ZATWIERDZAM do realizacji w terminie do 21.06.2014 projekt stałej organizacji ruchu w całości - w części - bez zmian - ze zmianami wniesionymi na projekcie K. Zielonym wraz z załącznikami

DZIAŁ ORGANIZACJI PRZEWÓZÓW
 ul. Żelazna 61, 00-848 Warszawa
 tel. 22-45-94-100, fax 22-45-94-303
 OPINIUJE PROJEKT
 POZYTYWNE / NEGATYWNE
 z uwagami zawartymi w piśmie.

Investor: Zarząd Transportu Miejskiego ul. Żelazna 61, 00-848 Warszawa	Nr arch.:
Temat: Przystanki autobusowe w zatokach	Branża: Inżynieria Ruchu
Nazwa zadania: Wyznaczenie pary przystanków autobusowych w zatokach na ul. Płochocińskiej z dojazdami do wyjść na peron stacji PKP Warszawa Żerań - długość krawężni przystankowej 20m.	Stadium: Stala Organizacja Ruchu
ZESPÓŁ PROJEKTOWY	Skala: 1:500
Imię i nazwisko: mgr inż. Michał Lesiński	Data: Listopad 2012
Podpis: <i>Michał Lesiński</i>	Rys. nr: 1

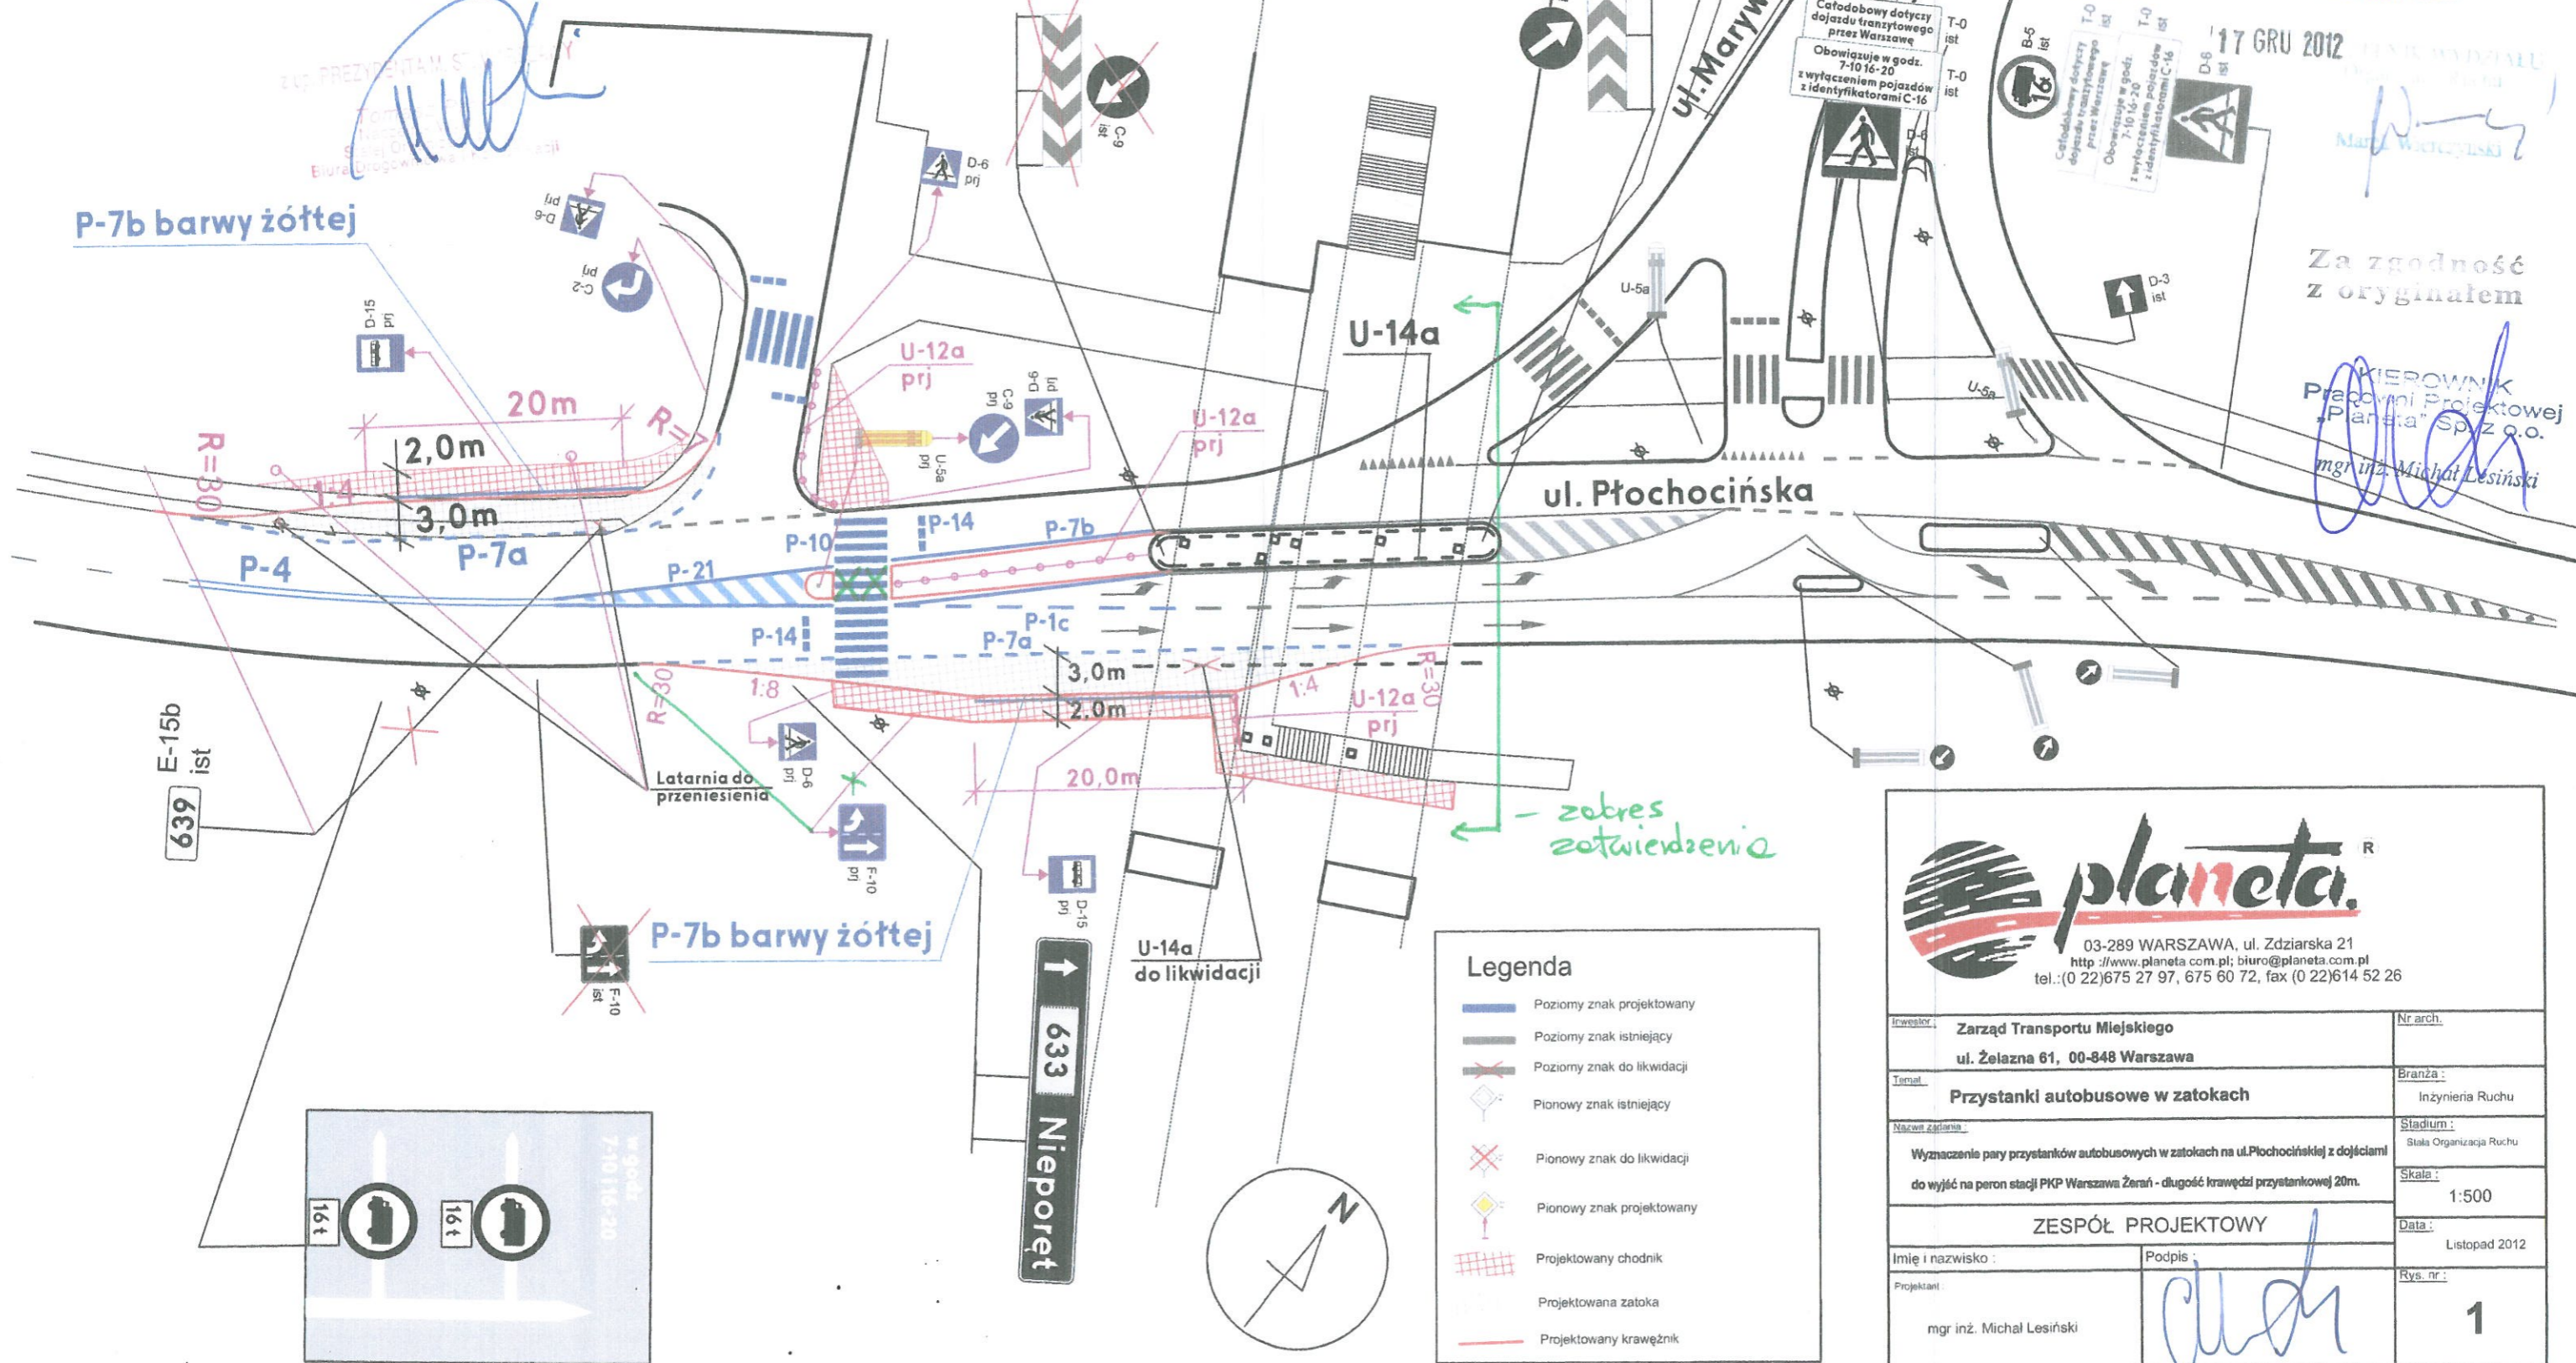
Przeanalizować widoczność pieszego znajdującego się na przejściu dla pieszych na pastę rozdzielczą za filarem dla kierunku do ul. Modulskiej
 Przystawienie słupa oświetleniowego musi być wykonane na podstawie projektu technicznego uzgodnionego w Wydziale Sygnalizacji i Oświetlenia ZDM (przed wykonaniem projektu technicznego należy wystąpić o wydanie warunków usunięcia kolizji słupa z przystankiem).
